日本原子力発電株式会社

敦賀発電所敷地内破碎帯の調査に関する有識者会合 ピア・レビュー会合で出されたご意見の整理について

敦賀発電所敷地内破碎帯の調査に関する有識者会合 ピア・レビュー会合（平成 26 年 12 月 10 日）で出されたご意見の整理結果

(参考) 主なポイント 1. 地層の堆積年代【地層の堆積年代(層下部)】

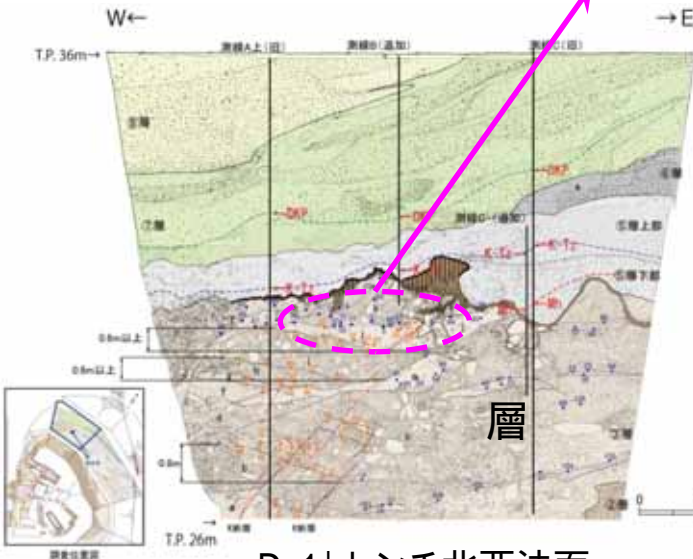
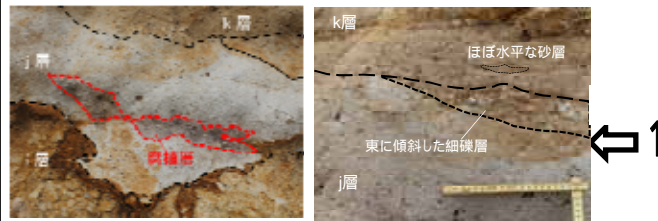
1. 美浜テフラの含有率が低い。
2. 層最下部でテフラが検出されないのは地層の粒が粗いためであり、年代評価上は意味を持たない。
3. 降灰年代の異なる美浜テフラと明神沖テフラがほぼ同位置にある。これは、再堆積の可能性を示唆している。

1. 濃集分析¹でテフラのピークが認められることが重要。評価書(案)には濃集分析結果の記載がない。美浜テフラのテフラ含有率が低いことだけ記載するのは、評価をミスリードする。
2. 層最下部でテフラが検出されないということは、その地層が美浜テフラよりも前に堆積したことを示しており、事業者の示す位置に降灰層準を認定するのは自然である。
3. 美浜テフラと明神沖テフラがほぼ同位置にあるのは、地層の堆積環境によるもの。両テフラの上下関係も逆転しておらず、事業者評価に矛盾はない。

1. 濃集分析で美浜テフラのピークを確認。
2. テフラが検出された地層とされない地層(層最下部)の粒の粗さに差異はない。したがって、テフラが検出されない地層は美浜テフラよりも前に堆積した。
3. 美浜テフラと明神沖テフラがほぼ同位置にあるのは、地層の堆積速度が遅かったという堆積環境によるものであり、再堆積を示すものではない。両テフラは上下関係は逆転していない。

D-1トレンチ北西法面

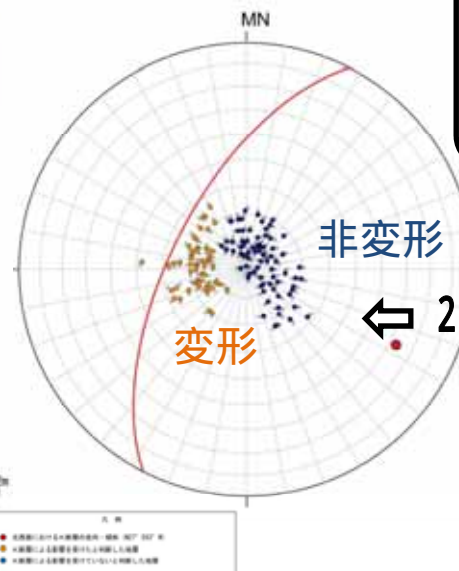
1. 層は堆積構造が明確でない地層のため、活動性の議論が困難。
2. シュミットネット解析²は事業者評価の補強にならない。

評価書(案)では重要な観察事実をきちんと示し、それを学术论文ではどのように評価するのか、更にそれがどの程度信頼できるものなのかを併せて示さないと、科学的な判断をしているとは言えない。

1. - (有識者の一人から「層は層相で区分される」旨の発言あり。これは、評価書(案)の記載と矛盾している。)
2. 活動性評価上、最も重要なj層とk層の関係について、有識者が現場で確認していないことは著しく問題。
・j層、k層などのシュミットネット解析のデータは、誰が見ても2グループに明確に分かれる。これらのデータが活動性評価に使えるかどうかについて、有識者は丁寧に見解を示さないといけない。

1. 層は堆積構造を有しており、活動性の議論ができる地層。
2. シュミットネット解析²から、K断層の最新活動時期が明確に判断可能。(j層は変形、k層は非変形という2グループに明確に分かれる)

原電道路ピット K断層と 層上部写真

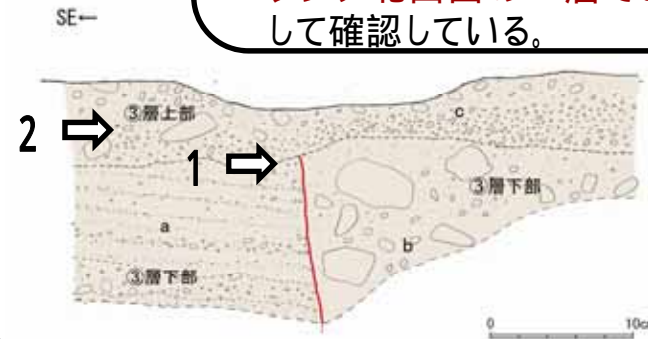
1. K断層が原電道路ピットで層上部を切っていないことは、D-1トレンチ北西法面と「同様」の状況。

2. 原電道路ピットの層上部は、D-1トレンチ北西法面の層に直接対比されていない。すなわち、原電道路ピットの層上部は層とは言い切れない。

1. K断層を覆う地層が 層であることは現場で確認した。

・(評価書案は)原電道路ピットの「ずれ量の小さい変位が上載地層で覆われる状況」と、D-1トレンチ北西法面の「ずれ量が大きい幅広の変形となっている状況」を「同様」としているが、これは専門家として適切でない。

2. 原電道路ピットの 層上部がD-1トレンチ北西面の 層であることを連続して確認している。

1. K断層が 層上部に覆われることは明確。

2. 複数の観察事実、分析データ(礫の含有の程度、色調、基質の硬軟の程度、テフラ分析結果)から、原電道路ピットの 層上部は、D-1トレンチ北西法面の 層と同じである。
